改善箇所説明図

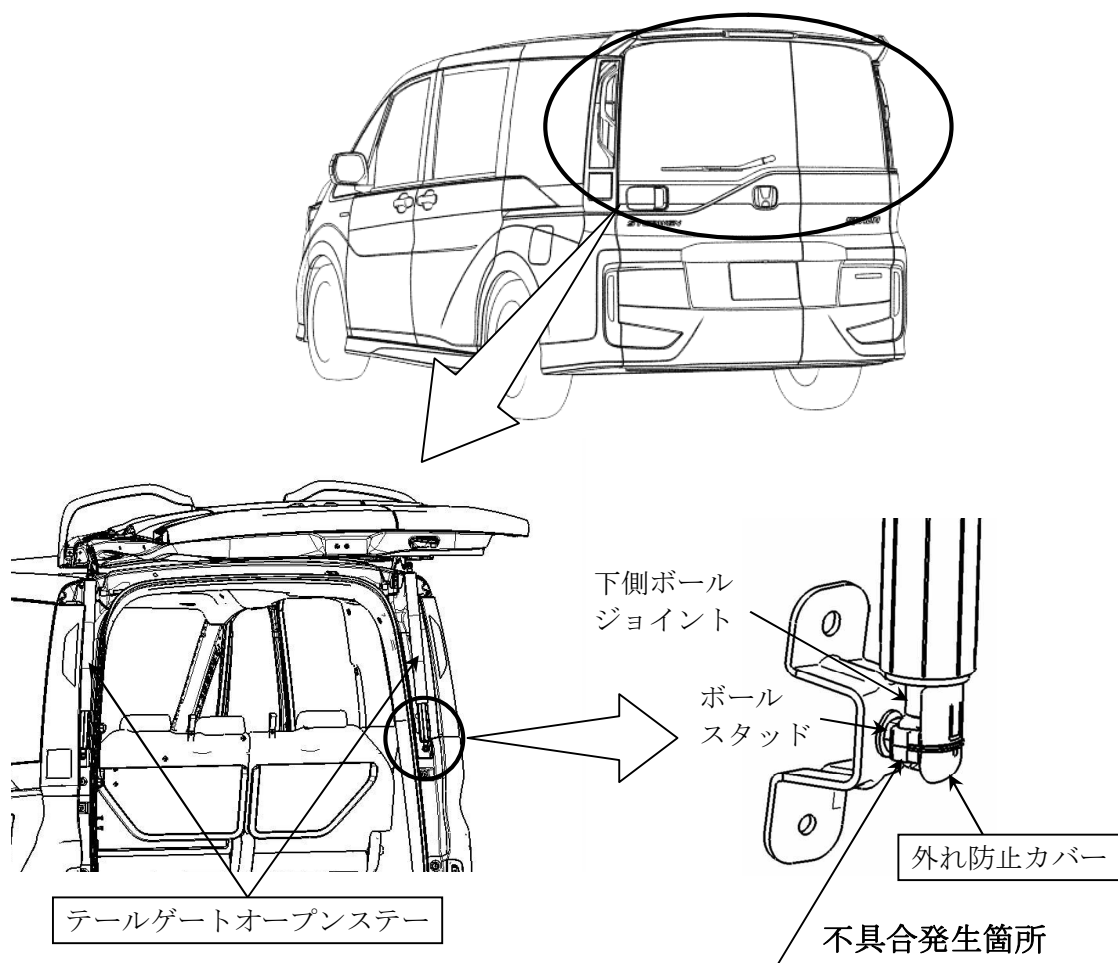
テールゲートオープンステーにおいて、下側ボールジョイントと車体側ボールスタッドの取付部構造が不適切なため、ボールジョイントとボールスタッドを固定するクリップが変形し、浮き上がることがある。そのため、そのままの状態で使用を続けると、テールゲート開閉の繰返しにより、ボールジョイントが車体から外れ、テールゲートが突然降下するおそれがある。

全車両、テールゲートオープンステー及びボールジョイント外れ防止カバーを新品に交換する。なお、改善対策部品の供給に時間を要することから、暫定措置として、下側ボールジョイントと車体側ボールスタッドの取付部を結束バンドで固定する。
